(仮 称) 葛 尾 風 力 発 電 事 業 環 境 影 響 評 価 準 備 書

補 足 説 明 資 料

葛尾風力株式会社

風力部会 補足説明資料 目次

1. 変電所の位置について【山本顧問】

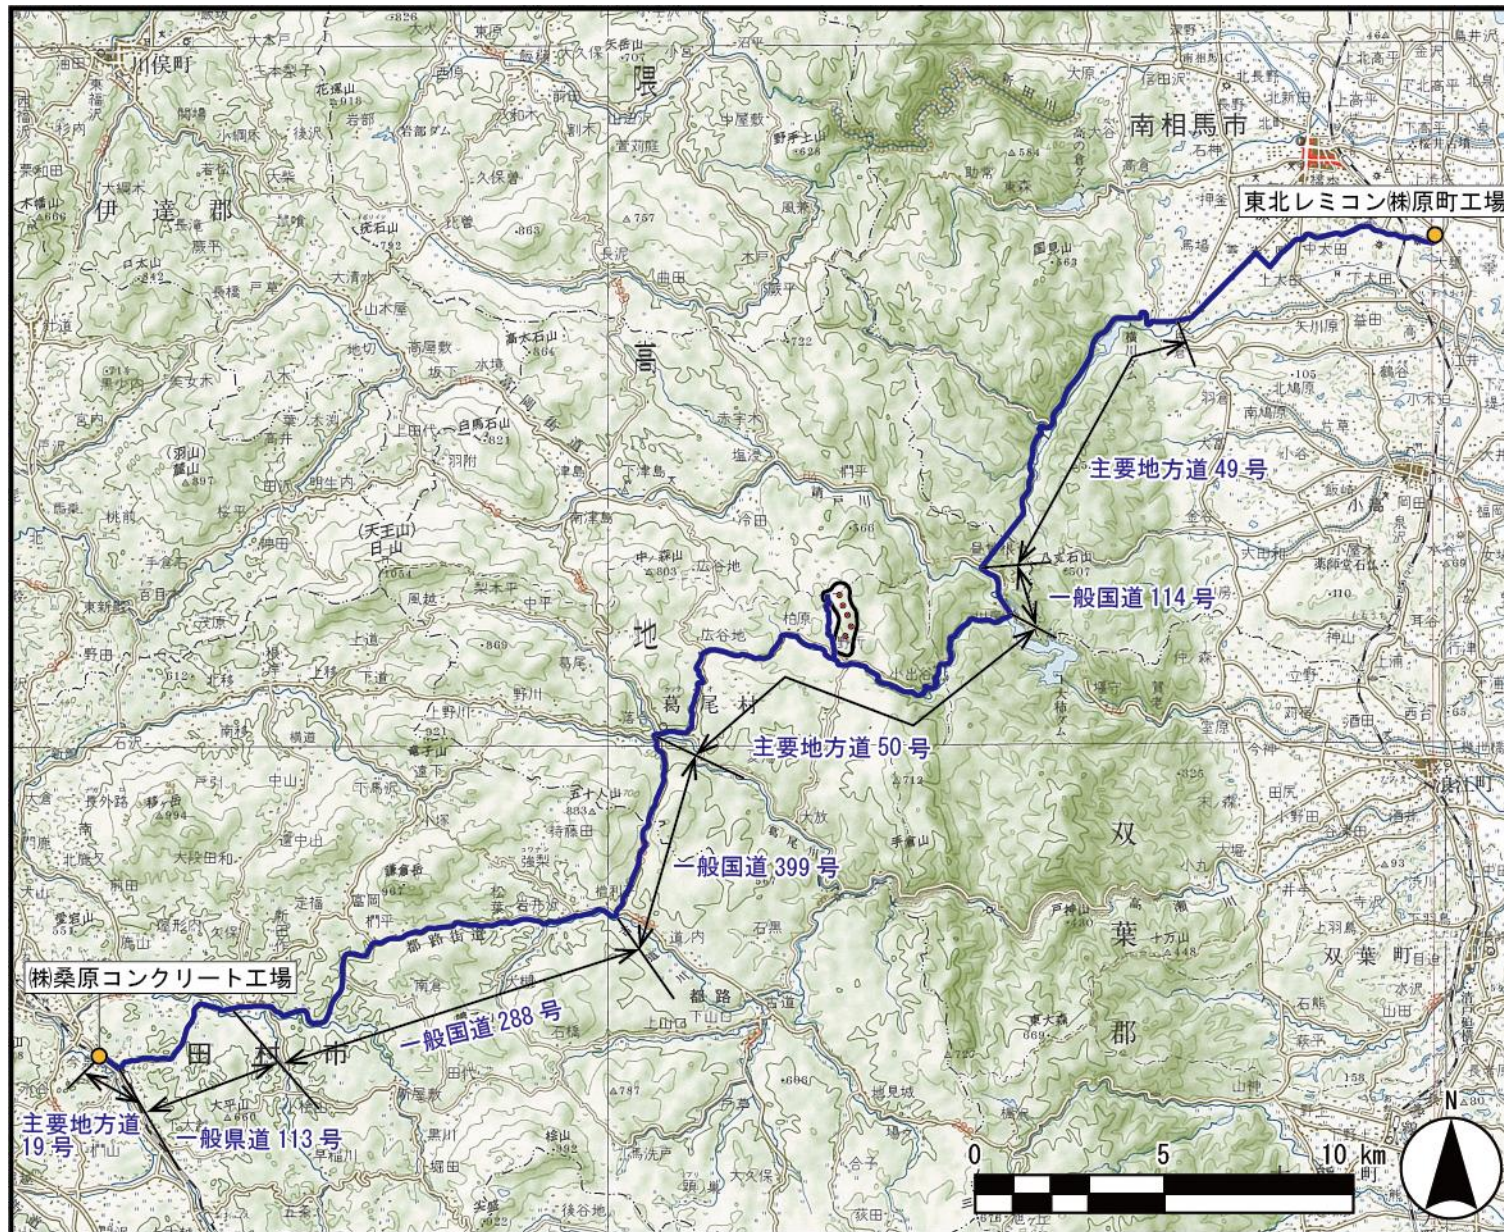
変電所は事業実施区域外に設ける計画であるとしても、図にはその位置示してもらいたい

変電所予定位置について、次項にて、お示しいたします。また、評価書においても変電所予定位置をお示しいたします。

2. 工事関係車両の走行ルートについて【山本顧問】

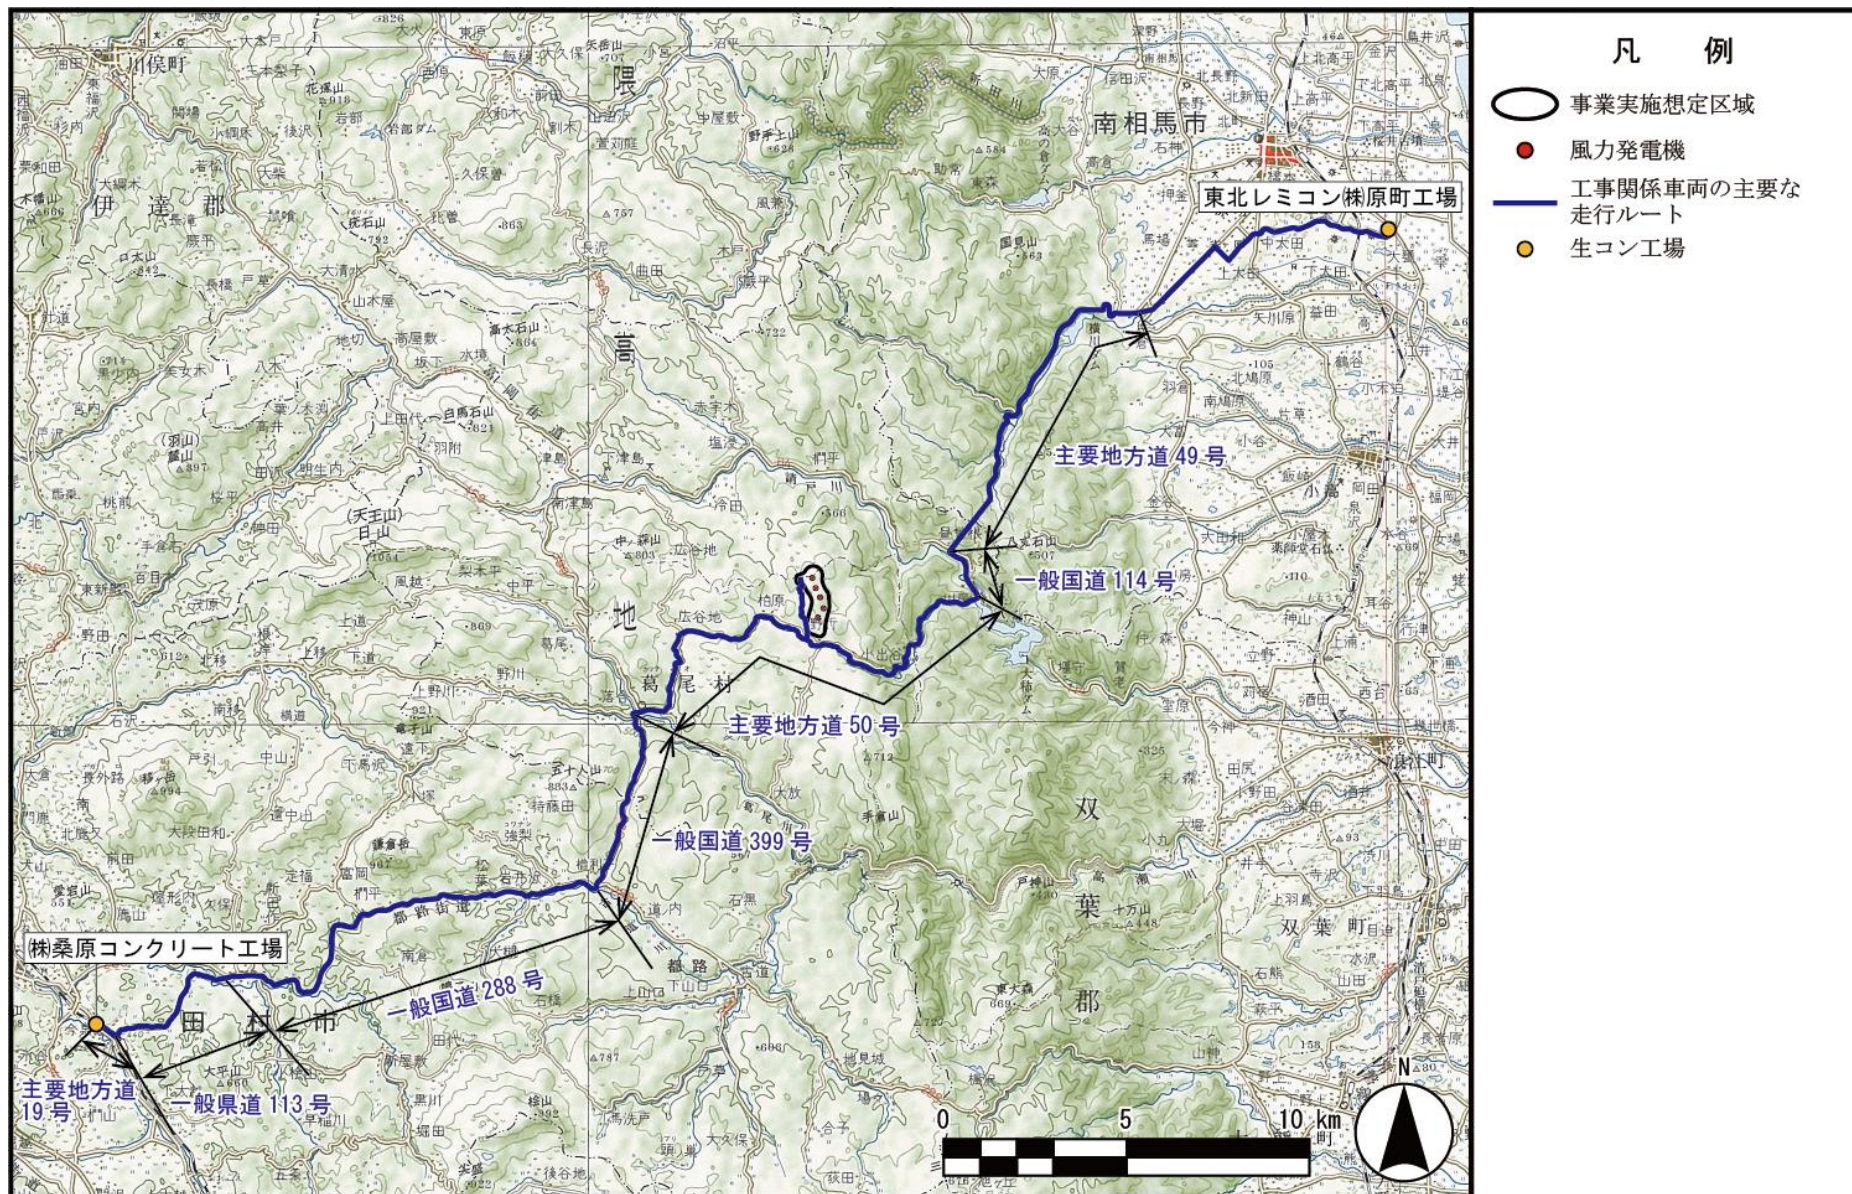
工事用車両の走行ルートは、事業実施区域の林道から二手に分かれている。まずコンクリート車が発着するコンクリート基地はどこに想定しているのか示してもらいたい。ルートが二手に分かれているのは、事業実施区域への入場と出場のルートが別であるとの解釈でよいのか？

コンクリート基地の地点について、次項にて、お示ししました二箇所にて検討中です。また、コンクリート基地に応じて、東西どちらの道路も入場・出場に利用する可能性があります。

11. 工事関係車両の主要な走行ルートについて【近藤顧問】【準備書p. 24】

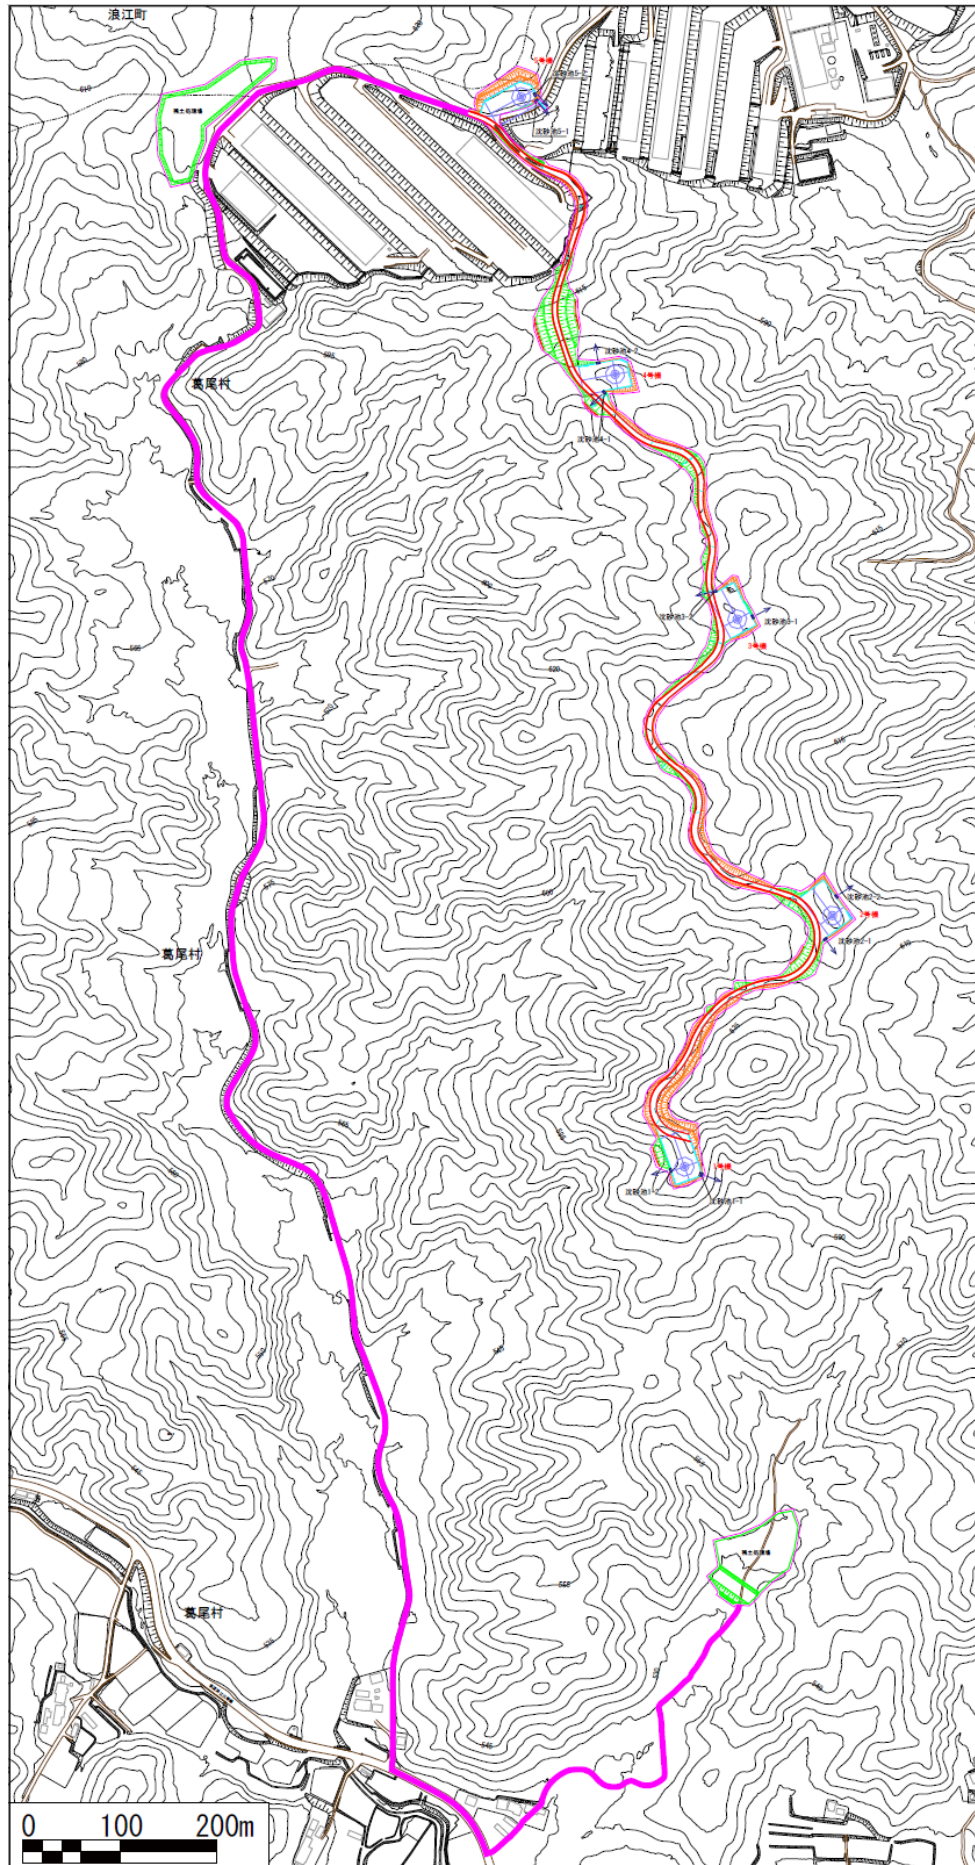
工事関係車両のルートについてはその始点がわかるような広域な図の作成をお願いします。影響がどの範囲に及ぶかを示す必要があります。特に対象事業実施区域の東側は帰宅困難地域が続くと思いますが、資材等はどこから輸送するのでしょうか。また15頁にある南側に設置する残土置き場へのアクセスルートも記載する必要があるのではないのでしょうか。

「始点も含めた工事関係車両の主要な走行ルート」及び「残土置き場へのアクセスルート（ピンク色で示したラインがアクセスルート）」について、次項以降にお示しします。

16. 航空機モニタリングについて【近藤顧問】【準備書p.96】

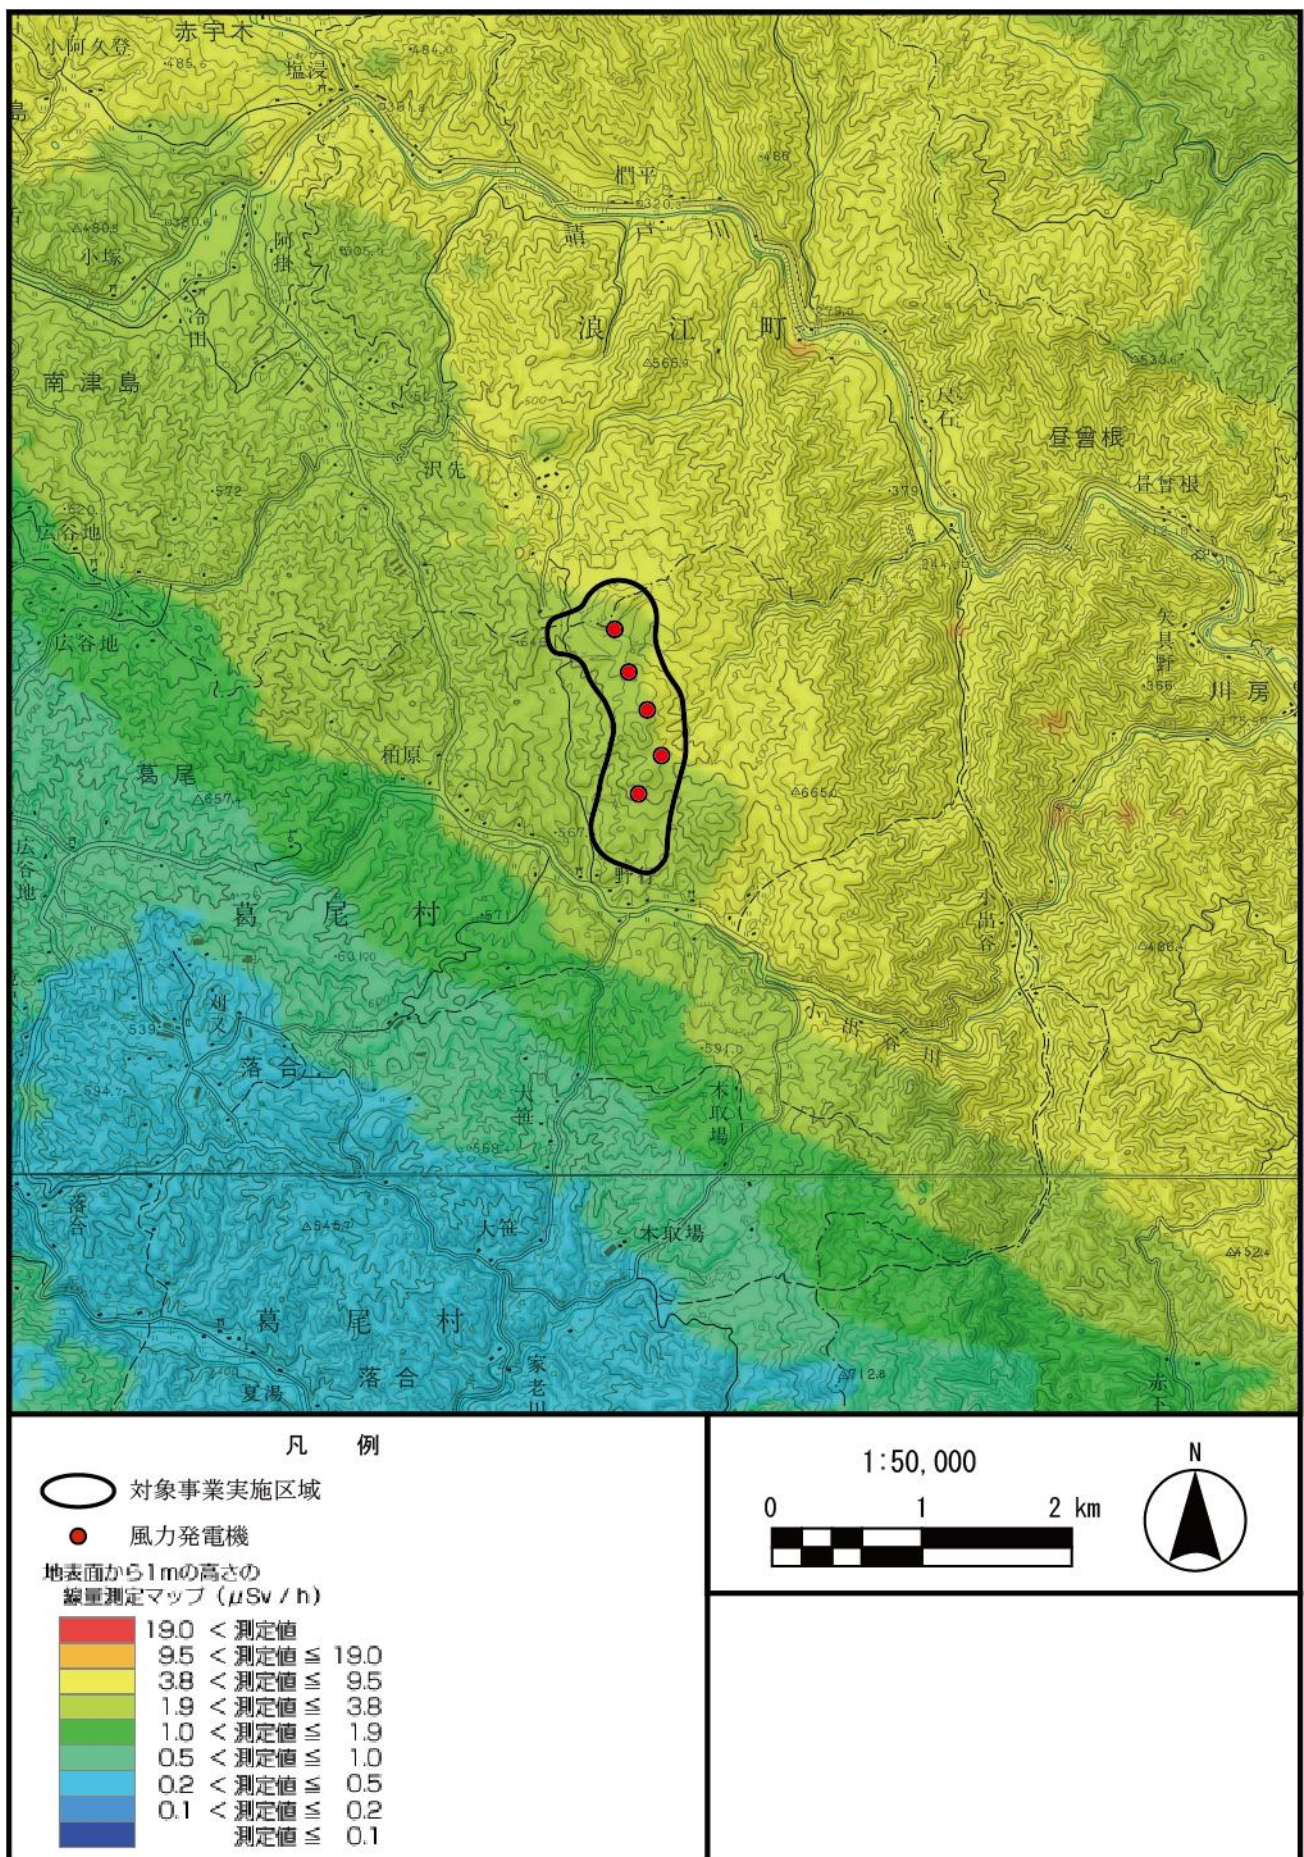
最新の航空機モニタリングの結果も示してください。

最新（平成 30 年 11 月 15 日時点）の航空機モニタリング結果を、次項にてお示しします。

40. 沿道調査地点について【近藤顧問】【補足説明資料説明済み資料】

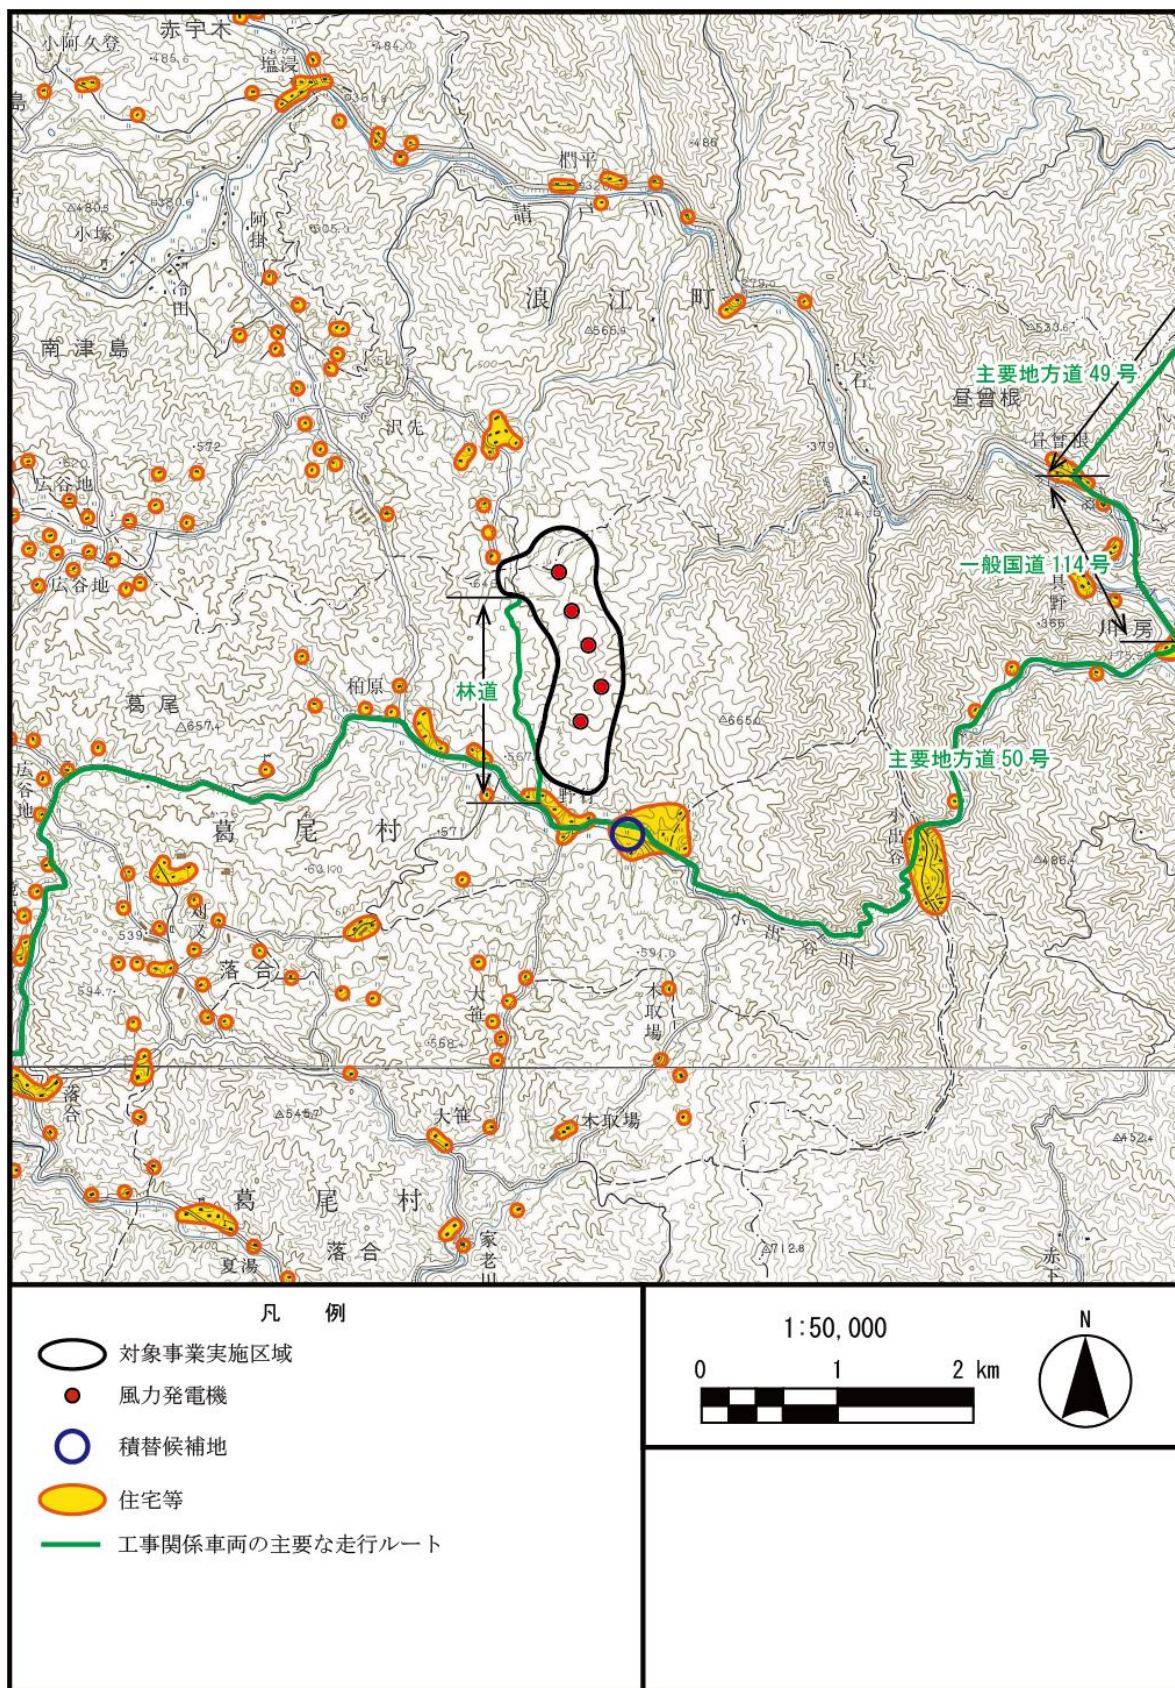
写真の表題に「沿道騒音振動調査地点（沿道大気質1）」とありますが、「（沿道大気質1）」
というのは正しいですか？場所が異なるようにみえますが。

修正前：「沿道騒音振動調査地点（沿道大気質1）」⇒修正後：「沿道騒音振動調査地点」
